OGGETTO: Procedura di Valutazione di Impatto Ambientale relativa al permesso di ricerca per idrocarburi liquidi e gassosi denominato "**La Cerasa**" presentato il 27.12.2016 * **proponente**: Shell Italia E&P S.p.A. * osservazioni critiche * richiesta di archiviazione * richiesta di svolgimento di un'inchiesta pubblica

Osservazioni e controdeduzioni formulate ai sensi del DLgs. n. 152/2006 art. 24 comma 4° in relazione alla procedura VIA per il rilascio del permesso di ricerca di idrocarburi liquidi e gassosi denominato "La Cerasa" – proponente Shell Italia E&P spa

Figura 2: individuazione dell'acquifero carbonatico carsificato (in giallo trasparente) dei Monti della Maddalena.

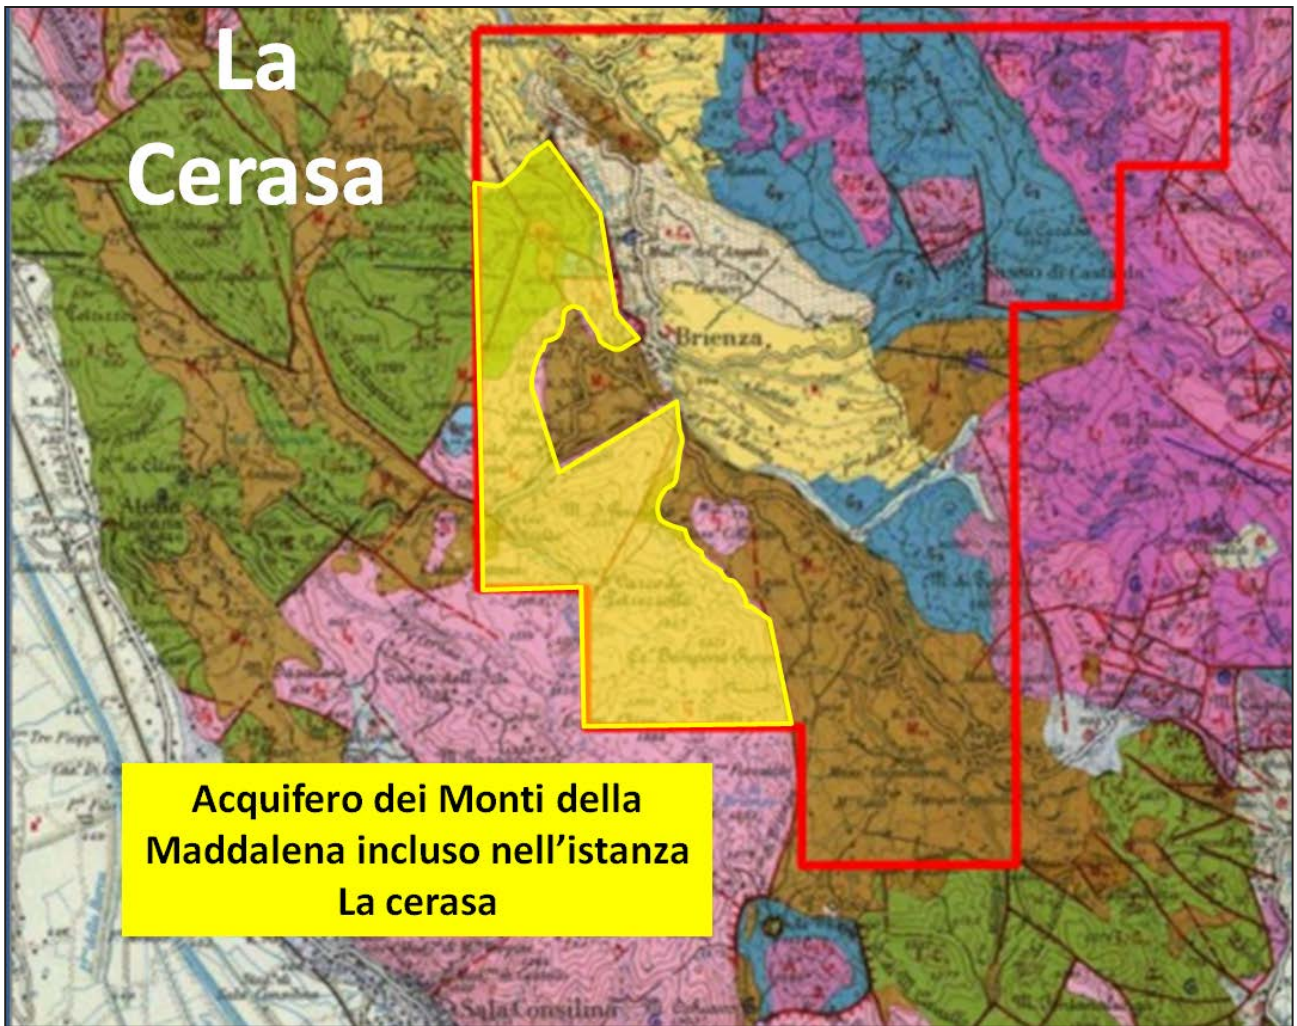
eventuale inquinamento produrrebbe effetti disastrosi per tutte le comunità che utilizzano questa risorsa idrica, in termini di acqua potabile e di uso agricolo. Il SIA è privo di una carta **idrogeologica** con la rappresentazione delle principali sorgenti e della portata delle stesse, fattore che ostacola l'esplicitazione delle problematiche che l'attività petrolifera a farsi può motivatamente comportare per l'assetto idrogeologico dei Monti della Maddalena e degli altri acquiferi individuati nella figura 3. Questi, è bene ribadirlo, costituiscono acquiferi molto permeabili e vulnerabili all'inquinamento.

Nel SIA non è stata trattata l'importanza degli acquiferi carbonatici e non è la loro vulnerabilità all'inquinamento come i Monti della Maddalena ed altresì manca ogni riferimento agli impatti delle attività petrolifere. Ciò è sconcertante in quanto nessuna persona dotata di buon senso può escludere a priori l'esistenza di una relazione tra questi ultimi e la risorsa idropotabile dell'area. Eppure la **vulnerabilità** degli acquiferi carbonatici carsici e non è nota. Un'accurata valutazione delle problematiche relative alla vulnerabilità degli acquiferi molto permeabili per

Figura 3: individuazione degli altri acquiferi non carbonatici presenti nell'istanza Monte Cavallo che non sono stati individuati come strutture da tutelare nel SIA.

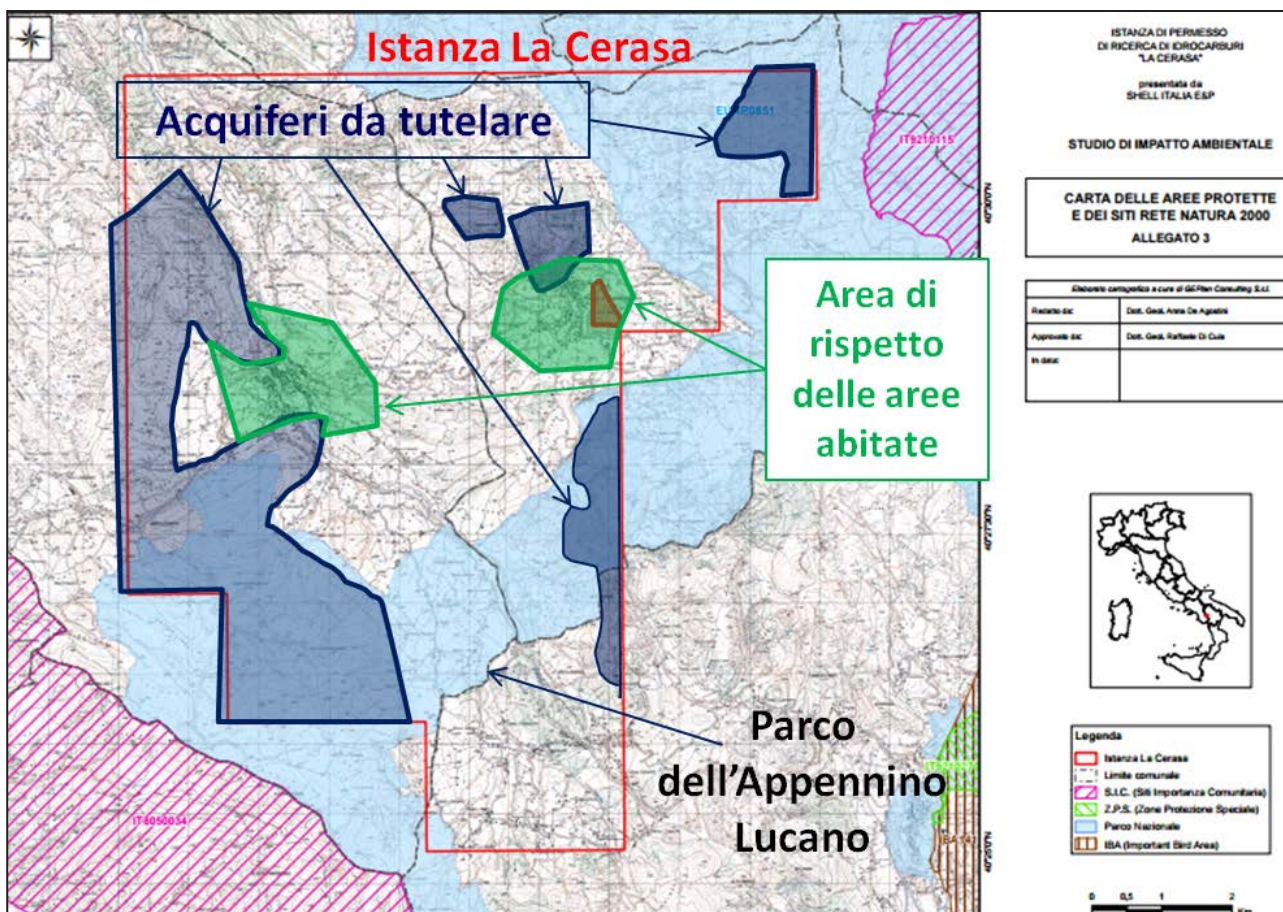
Sono evidenziate anche, in verde trasparente, le aree attorno ai centri abitati nelle quali devono essere vietate, comunque, le attività petrolifere. Orbene, se si considera che gli acquiferi sono predisposti per continuare ad erogare acqua potabile per l'eternità e che si tratta di una risorsa d'importanza (questa sì) **strategica** in quanto le acque erogate a quota variabile da circa 400 mt. a circa 800 mt. sono **insostituibili**, non si può non concludere che un loro

a notevole permeabilità che costituiscono l'acquifero dei Monti della Maddalena e gli altri individuati nella figura 3.

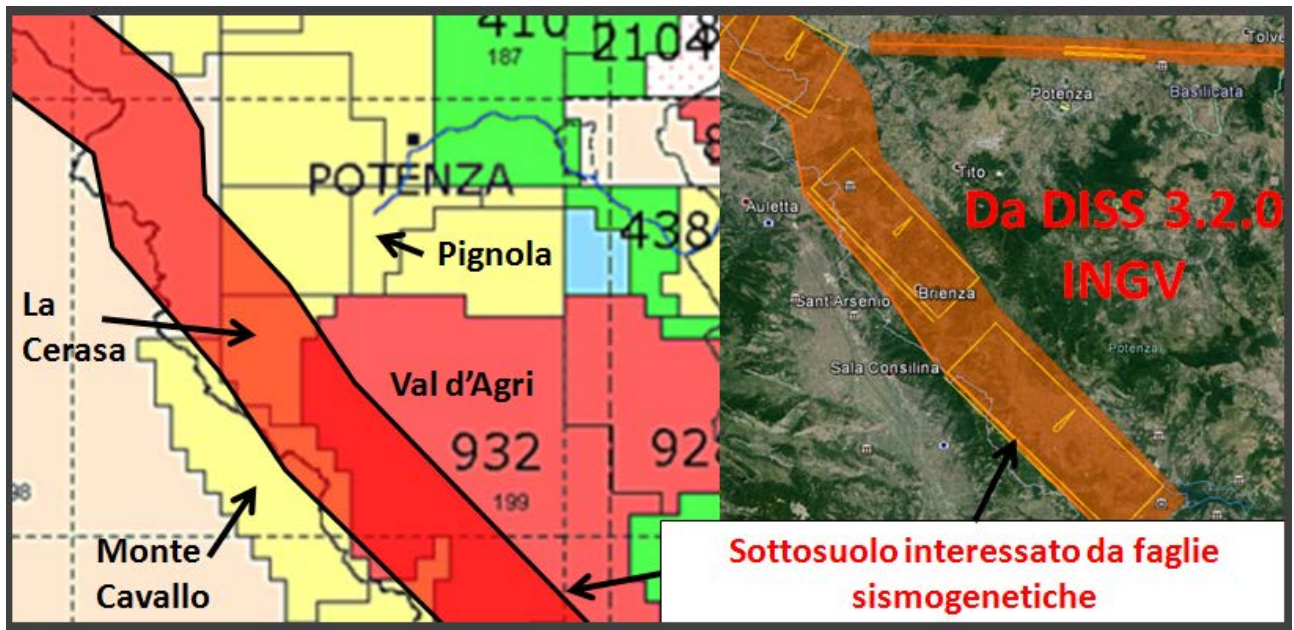
I dati disponibili evidenziano che l'area dell'istanza La Cerasa si trova nella fascia crostale nel cui sottosuolo si trovano faglie sismogenetiche e comunque nella fascia interessata non solo da tettonica attiva sismogenetica ma anche dalla tettonica lenta crostale che causa il lento e costante spostamento dell'Appennino verso l'Adriatico. Si fa presente che a pochi chilometri di distanza nella val d'Agri la tettonica crostale lenta determina breakouts delle perforazioni (**deformazioni**) eseguite pochi anni fa. Giova far notare che il SIA è privo di qualsiasi studio al

riguardo, circostanza che conferma la parzialità dello stesso.

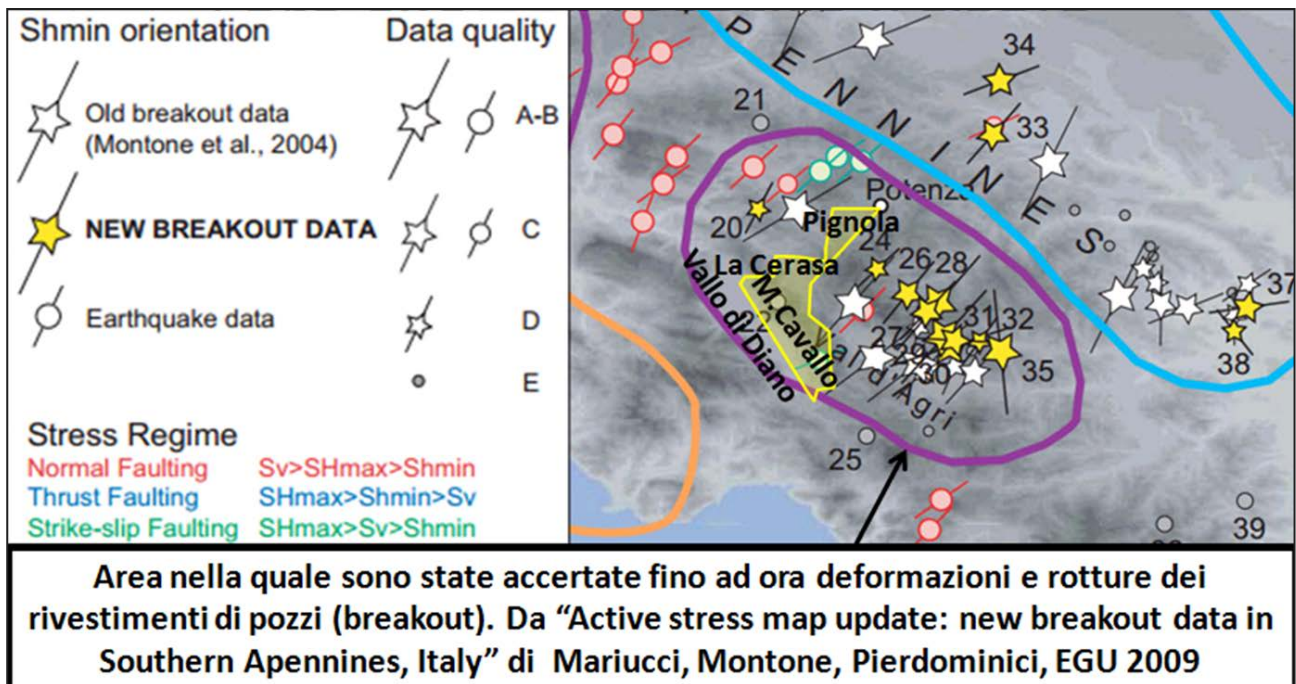
Nelle pubblicazioni scientifiche si parla di breakouts e non si citano eventuali rotture dei rivestimenti dei pozzi. Ciò non vuol dire che non si siano già verificate rotture. Sicuramente le compagnie petrolifere non hanno interesse ad esporre gli effetti dei breakouts perchè tale fenomeno evidenzierebbe problemi seri di potenziale inquinamento del sottosuolo, del suolo e delle acque superficiali e sotterranee. Come si vede il fenomeno della deformazione dei pozzi ha già interessato molti pozzi della val d'Agri

nonostante essi siano stati realizzati pochi anni fa. Con la linea gialla **nella figura 6** è stata schematizzata l'ubicazione delle istanze Monte Cavallo, La Cerasa e Pignola. I dati scientifici disponibili evidenziano che la fascia crostale delle citate istanze è interessata da lenta deformazione che interesserà anche eventuali nuove perforazioni in maniera progressiva in relazione all'evoluzione continua e lenta della catena appenninica che si sta spostando verso l'Adriatico.

Figura 10: ubicazione delle istanze Monte Cavallo, La Cerasa e Pignola.

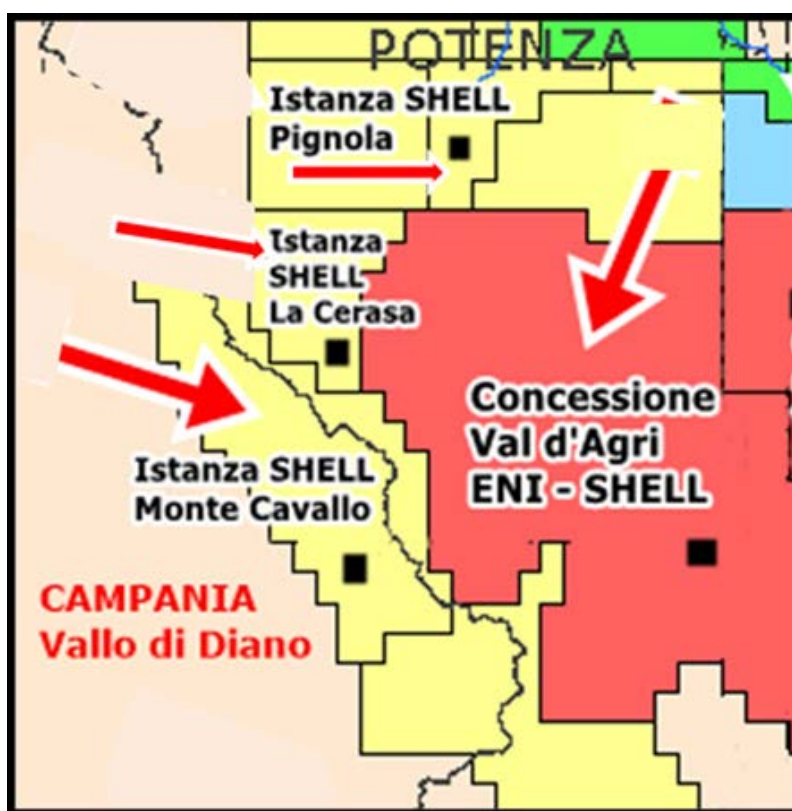
Come si evince dalla immagine di figura 10 le tre istanze Monte Cavallo, La Cerasa, Pignola confinano con la concessione Val d'Agri - ENI. In pratica rappresentano una sua estensione verso ovest e nordovest. Le istanze Monte Cavallo e La Cerasa confinano anche tra di loro

mentre l'istanza Pignola per poche centinaia di metri non confina con La Cerasa. E' evidente che gli impatti ambientali di attività eseguite nelle tre istanze si sommerebbero agli impatti già prodotti sull'ambiente nella concessione val d'Agri.
